泊発電所 3 号炉 審査資料	
資料番号	SA50-9 r. 5.0
提出年月日	令和5年5月10日

泊発電所 3 号炉

設置許可基準規則等への適合状況について
(重大事故等対処設備)
比較表

2.7 原子炉格納容器の過圧破損を 防止するための設備【50条】

<p>大飯3/4号炉 恒設代替低圧注水ポンプによる代替格納容器スプレイ</p>		<p>泊3号炉 代替格納容器スプレイポンプによる代替格納容器内へのスプレイ</p>	
<p>水源枯渇前に 可搬SAによる手段に切替</p> 		<p>水源枯渇前に可搬SAによる補給を行い 常設SAによるスプレイを継続</p> 	
<p>大飯3/4号炉 可搬式代替低圧注水ポンプによる代替格納容器スプレイ</p>		<p>泊3号炉 重大事故等時に必要となる水源及び水の供給設備（56条系統概要図から引用）</p>

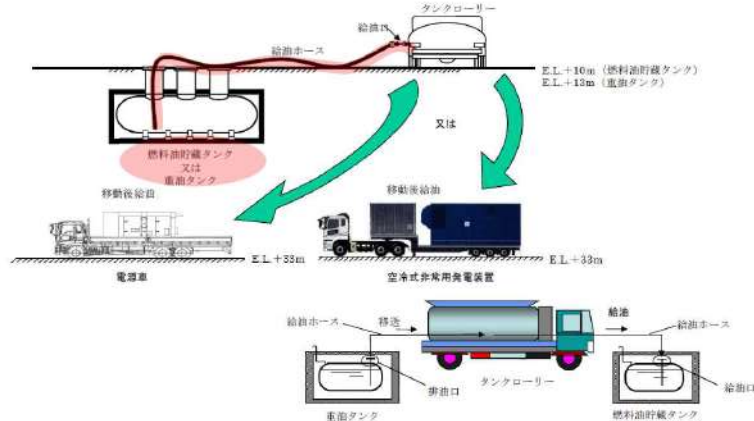
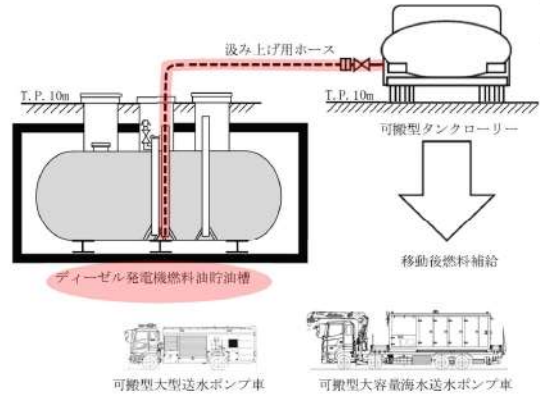
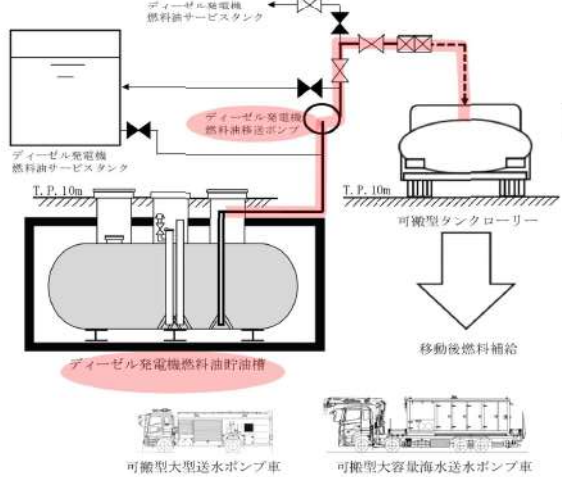
大飯発電所3/4号炉	女川原子力発電所2号炉	泊発電所3号炉	相違理由
<p>2-2) 対応手順・設備の主要な差異</p>			
<p>【差異①】 格納容器内自然対流冷却のため、泊はダクト開放機構を有するが、大飯はPCCVであることによる格納容器内の配置の相違のためダクト開放機構がない。</p>			
<p>【差異②】 大飯では、有効性評価において、燃料取替用水タンク（ピット）枯渇前に恒設代替低圧注水ポンプから可搬式代替低圧注水ポンプに切り替えて代替格納容器スプレイを継続する手段としているが、泊は燃料取替用水ピット枯渇前に燃料取替用水ピットに水を補給することで代替格納容器スプレイを継続する手段としており、可搬型ポンプによる代替格納容器スプレイは自主対策設備として整備している。</p>

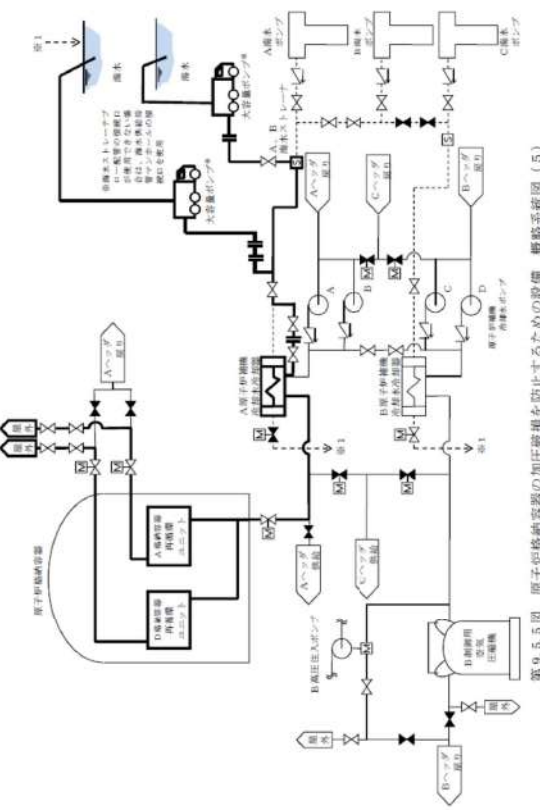
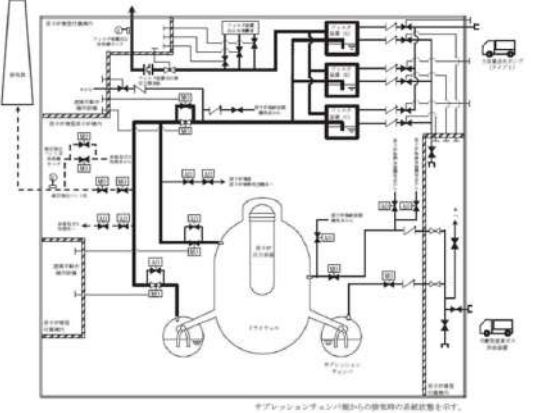
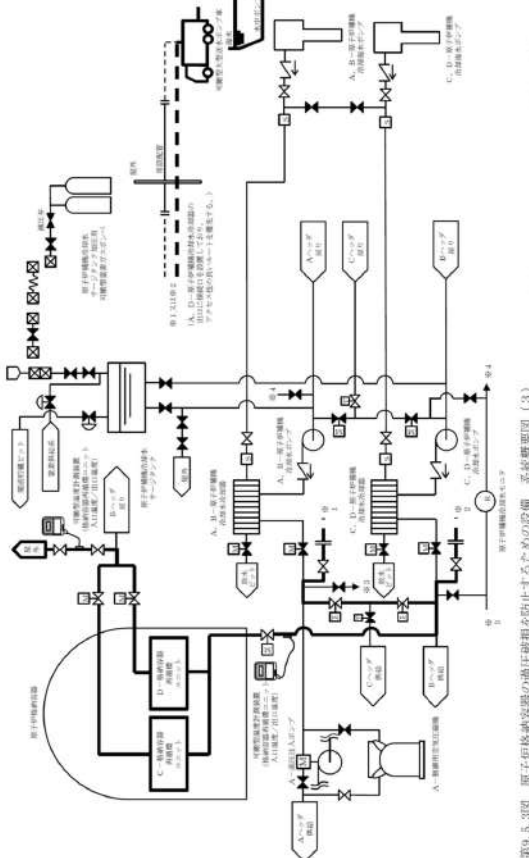
大飯発電所3/4号炉	女川原子力発電所2号炉	泊発電所3号炉	相違理由
<p>大飯発電所3/4号炉</p>  <p>第9.5.3図 原子炉格納容器の加圧破損を防止するための設備 概略系統図(3)</p>	<p>女川原子力発電所2号炉</p>  <p>第9.3-12図 原子炉格納容器の過圧破損を防止するための設備系統概要図（代替循環冷却系による原子炉格納容器の減圧及び除熱（原子炉補機代替冷却水系））</p>	<p>泊発電所3号炉</p>  <p>第9.5.2図 原子炉格納容器の過圧破損を防止するための設備 系統概要図(2) 代替格納容器スプレイポンプによる原子炉格納容器内へのスプレイ</p>	<p>相違理由</p> <p>(代替格納容器スプレイの概略系統図として相違なし)</p>
